改善箇所説明図

代表型式：KA5160

ステアリング・ナックル

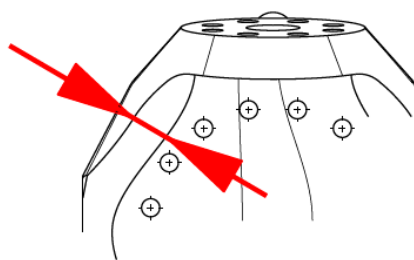
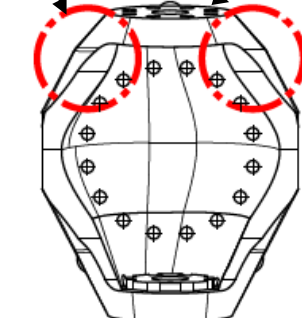
基準不適合発生箇所

厚さが設計強度基準を満足していないものがある。

クレーン用台車のステアリング・ナックルにおいて、鑄型の図面指示が不適切なため、当該ナックルの上部の厚さが不足しているものがある。そのため、長期間使用を続けると、ナックル上部に亀裂が発生し、最悪の場合、正常な操舵ができなくなるおそれがある。

改善措置の内容

全車両、ステアリング・ナックルの厚さを点検し、厚さが不足しているものは良品に交換する。
